## Technische Änderung zu HDC HighPower Montagedeckel

PCN-PB72-20251105-00-A

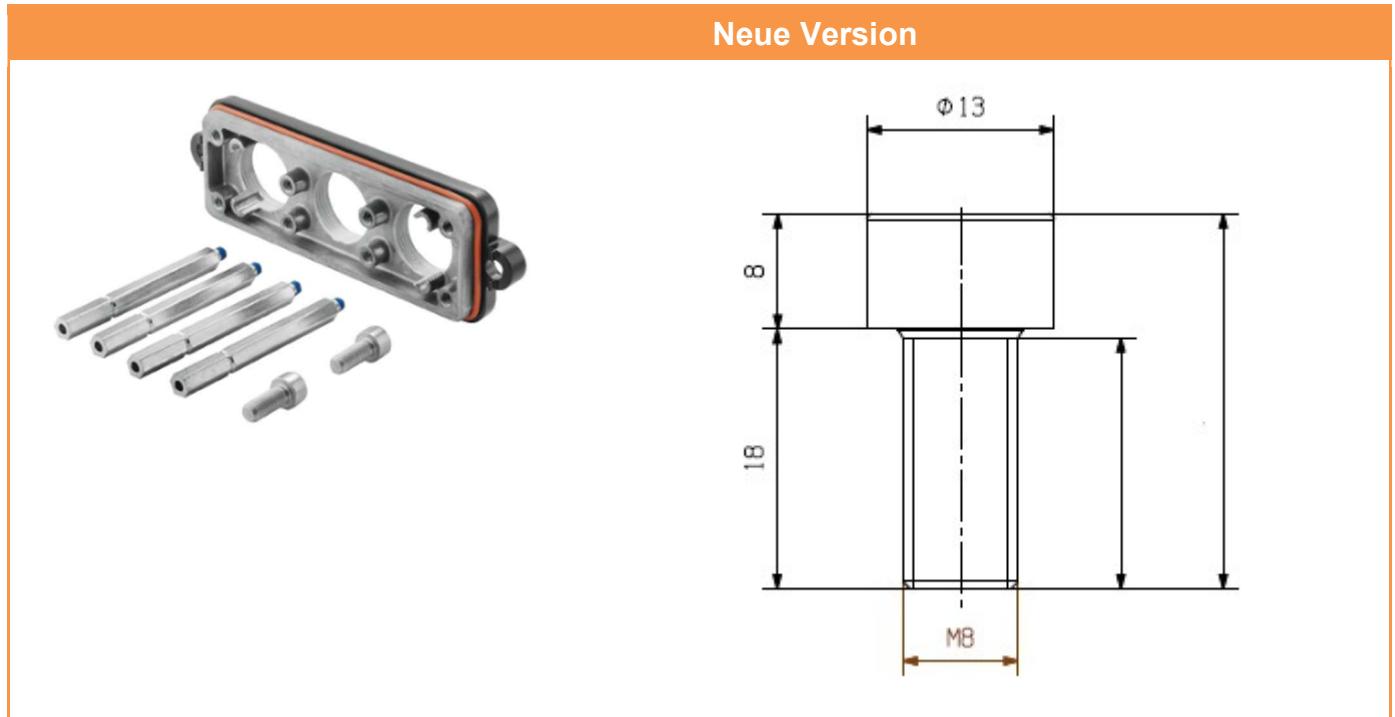
Bisher hatte das M8 Gewinde eine Länge von 20 mm.

Das M8 Gewinde wurde von ehemals 20 mm auf 18 mm geändert.
